**Modulo per la presentazione delle osservazioni per i piani/programmi/progetti sottoposti a procedimenti di valutazione ambientale di competenza statale**

ID: Codice procedura (ID\_VIP/ID\_MATTM):10844

Impianto per la produzione di energia elettrica da fonte eolica, costituito da 6 aerogeneratori della potenza complessiva di 37,2 MW, un sistema di accumulo da 25 MW e relative opere connesse in località "Rempillo" nel comune di Pitigliano (GR).

## TESTO DELLE OSSERVAZIONI

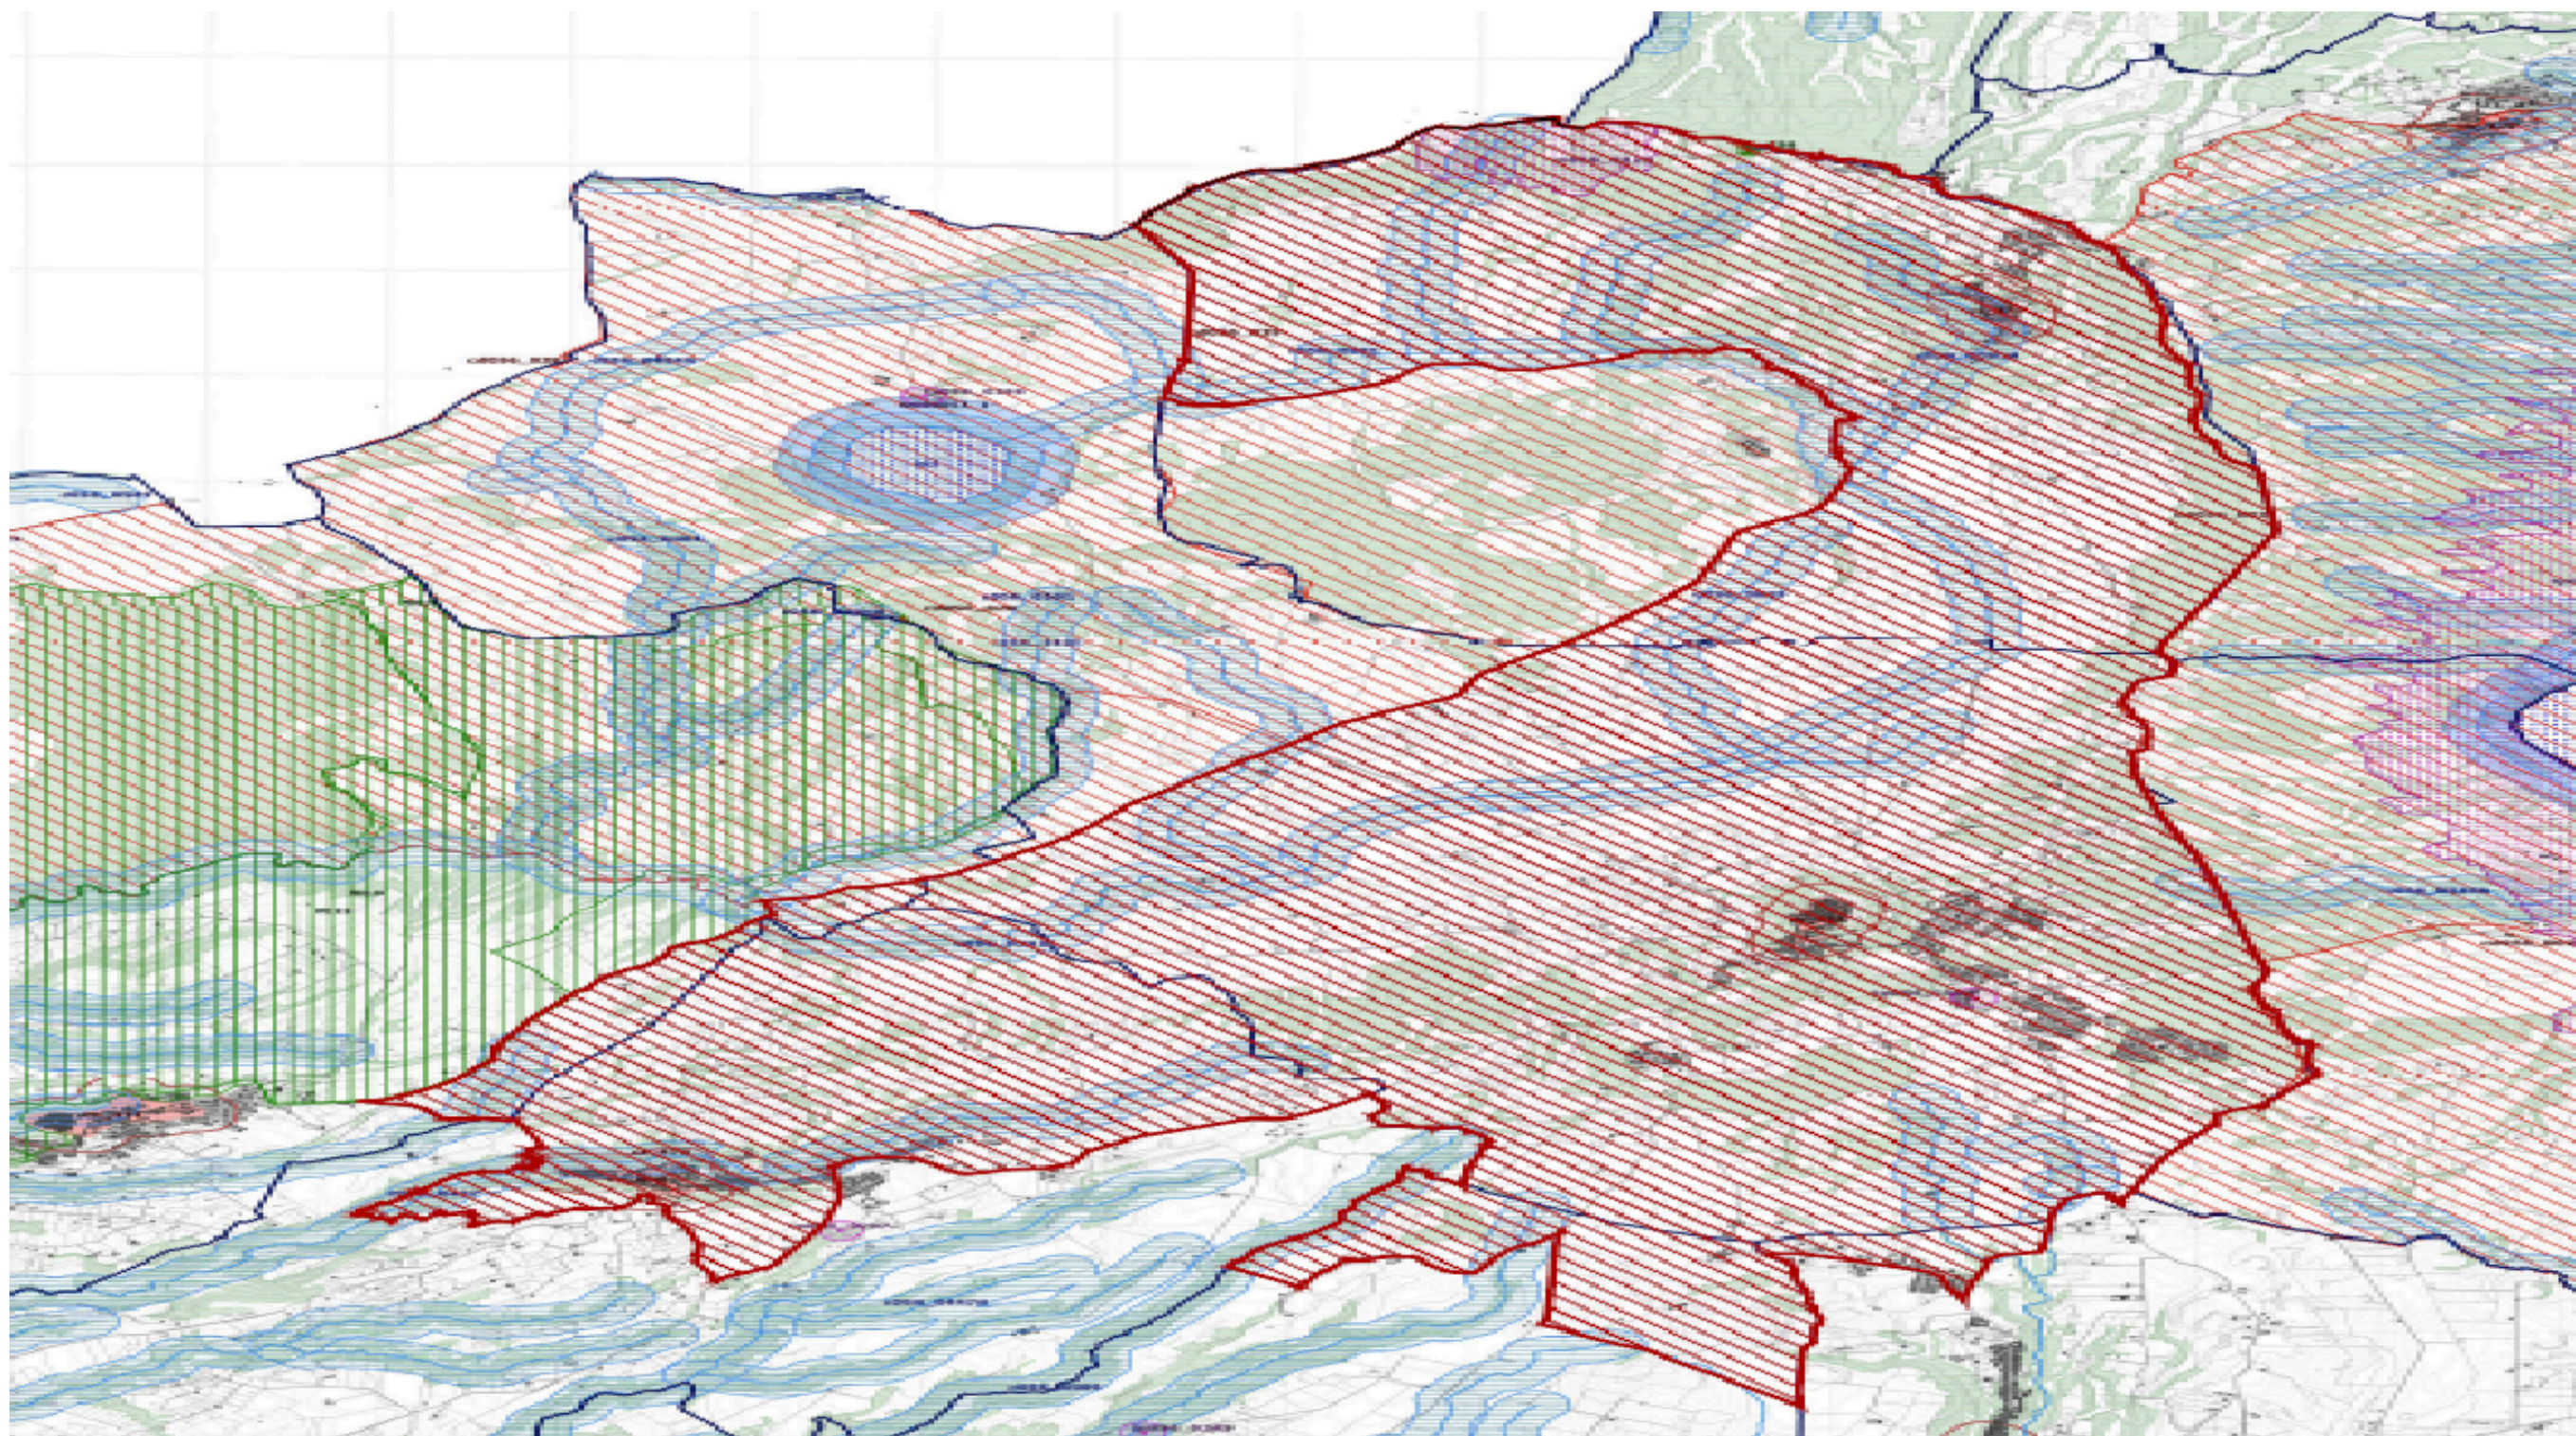
Alla luce del combinato disposto dal "vincolo sul patrimonio paesaggistico (artt. 136 e ss. e 142 del decreto legislativo n. 42/2004 e ss.mm.ii.) e sui beni culturali" (artt. 10 e ss. del decreto legislativo n. 42/2004 e ss.mm.ii.) e dal comma 8 lettera c-quarter del D.Lgs 191/2021 e ss.mm.ii si evince che, ad oggi, le aree in cui sono previsti gli insediamenti dei sei aerogeneratori dell'impianto eolico denominato "Rempillo" non sono idonee perché ricadono tutte all'interno della fascia di rispetto dei **beni paesaggistici di notevole interesse pubblico denominati "Conca del Lago di Mezzano e territorio circostante" (D.M. 22.05.1976)** comprendente anche il **vincolo "Selva del Lamone" (D.M. 22.05.1984)** tutelati **dall'art. 136 del Codice del Beni Culturali e del Paesaggio** e in particolare un aerogeneratori ( P01) è a 100 metri dal primo vincolo citato e gli altri cinque compresi in una distanza massima tra 1 km e 2 km ( vedi immagine n. 1 dell'ALLEGATO). Nella fascia di rispetto dei 3 km anche la porzione di vincolo rappresentato dalla Selva del Lamone che gode di altre importanti tutele in quanto Riserva Naturale regionale (L. 394/91 e L.R. 29/97), Zona di Protezione speciale (ZPS) insieme ai Monti di Castro collegati tra loro da una Zona di Conservazione Speciale (ZSC), il sistema fluviale Fiume Fiora-Olpeta. La Selva del Lamone oltre il vincolo paesaggistico di notevole interesse pubblico che la rende area non idonea all'installazione degli impianti FER anche nelle sue fasce di rispetto dei 3 km, gode di un'altra tutela che ne rivela l'importanza di area di importanza internazionale per l'avifauna IBA (012) che viene collegata all'altra IBA (099) Lago di Bolsena attraverso la ZPS Caldera di Latera e la ZSC Lago di Mezzano che insieme sono compresi nel vincolo paesaggistico "Conca Lago di Mezzano..." e verranno uniti dal nuovo vincolo paesaggistico "*Ambito paesaggistico, geologico e geomorfologico dell'orlo della caldera di Latera e delle sue pendici interessate dai centri eruttivi periferici*" ( si veda a riguardo la proposta pubblicata sul sito del MIC in data 09/08/2023 e

l'immagine n. 2 dell' ALLEGATO) all'area di notevole interesse pubblico "Conca del lago di

Bolsena” (D.M. 24.10.1960). Praticamente una vasta zona che per interesse paesaggistico e naturalistico oltre che storico, archeologico e identitario rappresenta un unicum nel panorama nazionale.

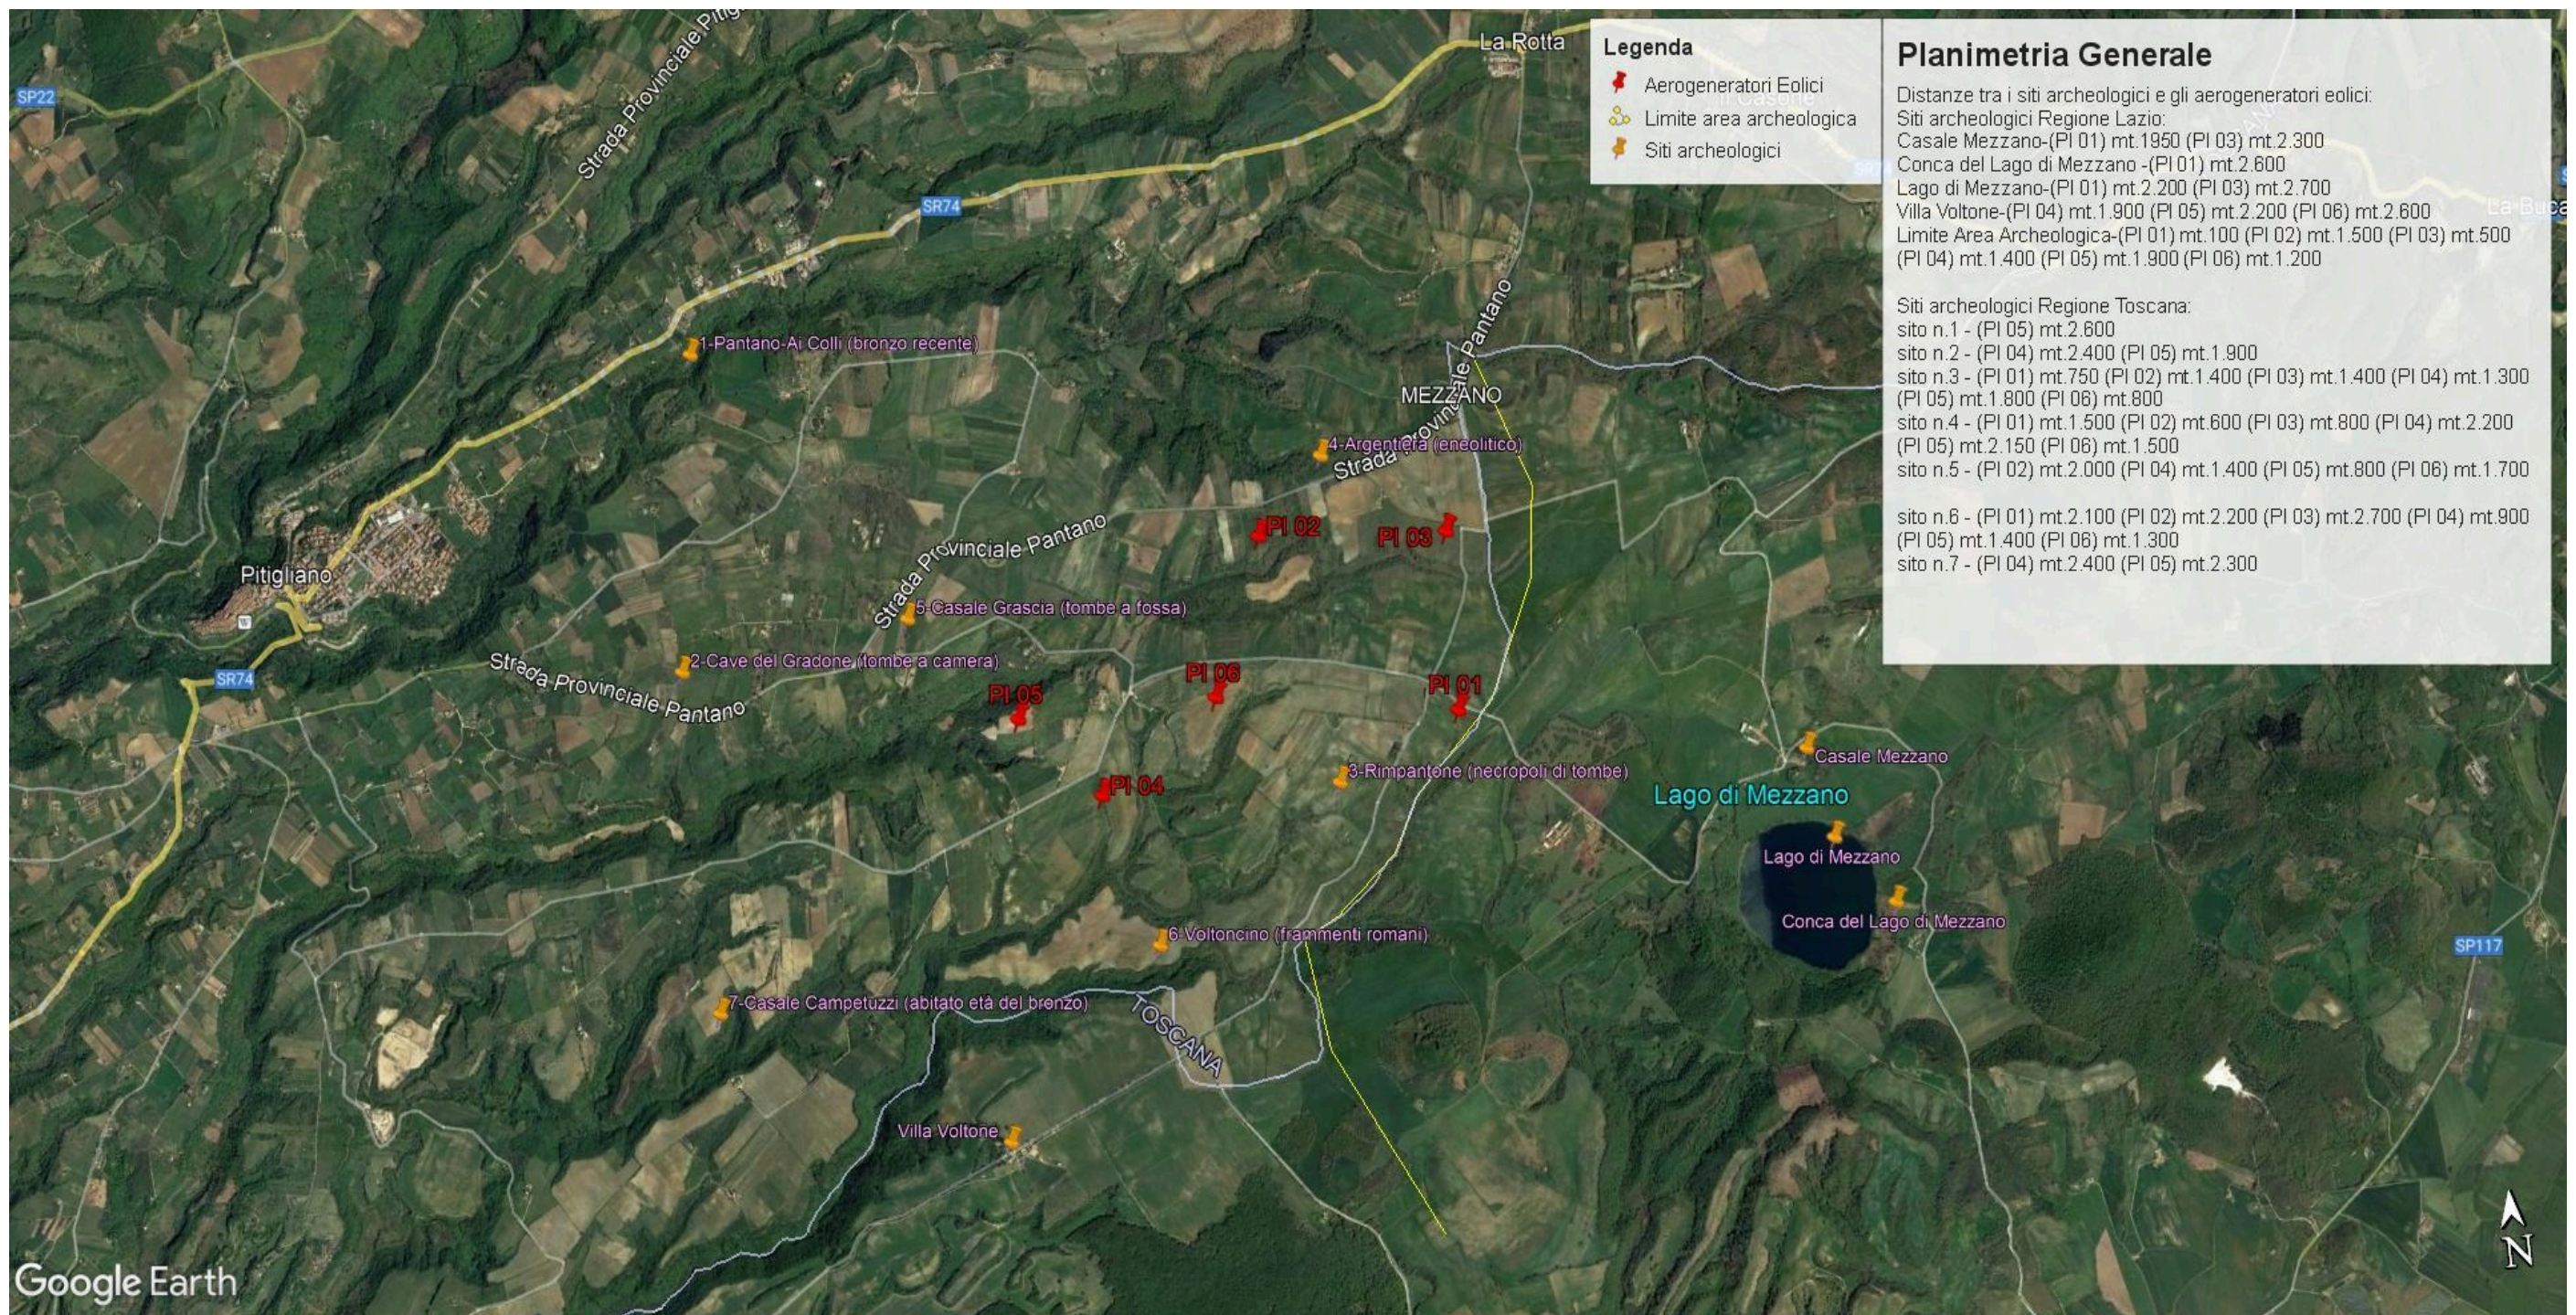
Inoltre, la zona in cui insisterebbe l’impianto eolico industriale Rempillo è compresa nelle fasce di rispetto di 3 km di diversi beni archeologici tutelati dalla parte II del Codice dei Beni Culturali (vedi Allegato, immagine n. 3). Inoltre le pale P04 e P05 ricadono all’interno di un’area archeologica che la Proponente vorrebbe cancellare per il semplice fatto che non è riportata nel documento regionale ma nel documento provinciale come meglio dettagliato nell’Osservazione n. 5. Alla luce di quanto documentato appare chiaro quindi che la collocazione dell’impianto non ha tenuto conto alcuno dei vincoli dell’area nella quale è stato progettato e l’inserimento dell’impianto eolico nel paesaggio e sul territorio non è corretto (Allegato IV delle Linee guida nazionali di cui al D.M dello Sviluppo economico del 10.09.2010).

In sintesi, visti l’art. 20 comma 8 lettera c) quater del D.Lgs n 199/2021 e le Linee guida nazionali appena citate, considerato l’enorme impatto dell’impianto eolico industriale denominato “Rempillo” sulla zona paesaggistica di notevole interesse pubblico ben individuata nelle immagini n.1 e n. 2 e sui Beni Culturali evidenziati nell’ immagine n. 3 dell’Allegato alle presenti Osservazioni, per la collocazione delle pale P04 e P05 direttamente all’interno del perimetro di un’area archeologica e per gli impatti anche sull’area intermedia e vasta dei pregiati territori laziali della Tuscia settentrionale e in particolare di quelli del pitiglianese ricco di emergenze agricole, naturalistiche, storiche e archeologiche del periodo etrusco ma non solo, si chiede che venga negata l’autorizzazione all’ insediamento dell’impianto eolico denominato “Rempillo”.
